Opinia Nr 005469

z wyników przeprowadzonych oględzin - ekspertyzy urządzeń grzewczo-kominowych

w budynku przy ul. Niepodległości 241/1 w Nałborychu
dotycząca urządzeń grzewczo-kominowych używanych przez
BOH - Podgórze

Opinia Nr 006165

Орму 05469

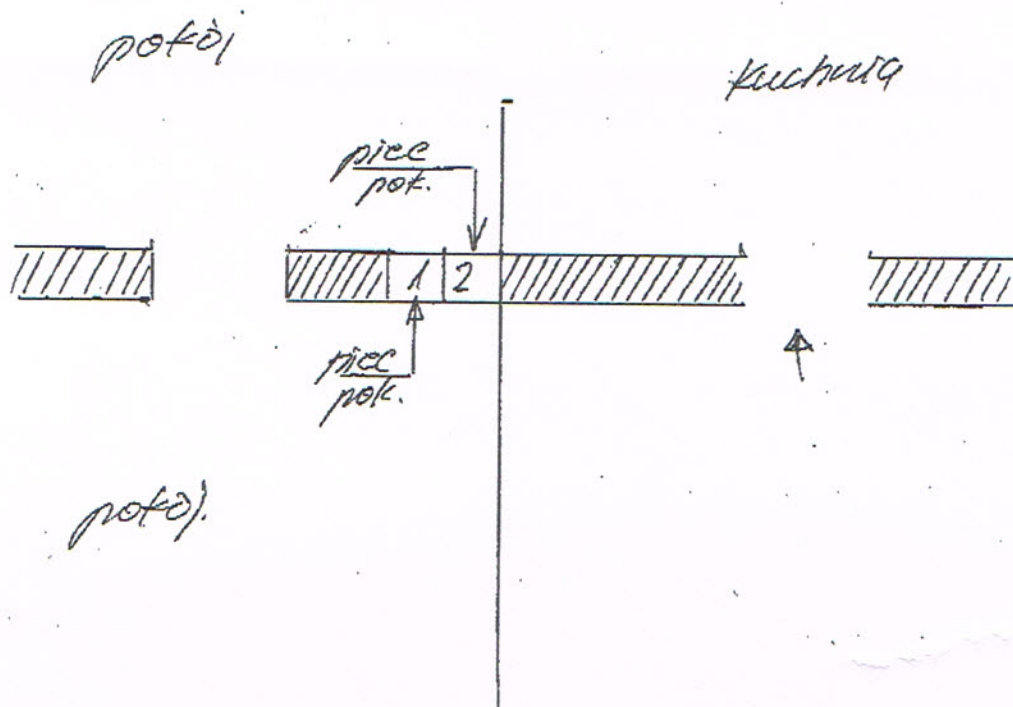
Pieca kotłowe mogą być podłączone
do przewodu m 1 i 2.
W kuchni nie ma możliwości podłączenia
pieca grawitacyjnego.

Wentylację wykonaną wg obowiązujących
miejsc.

Alternatywnie: podłączyć kocioł grawitacyjny z
zamk. komorą spalania do układu
zewnątrznego zgodnie z wymogami
producenta i w oparciu o projekt.

Inne uwagi: Należy dopowiedzieć pomietrze z zewnątrz.
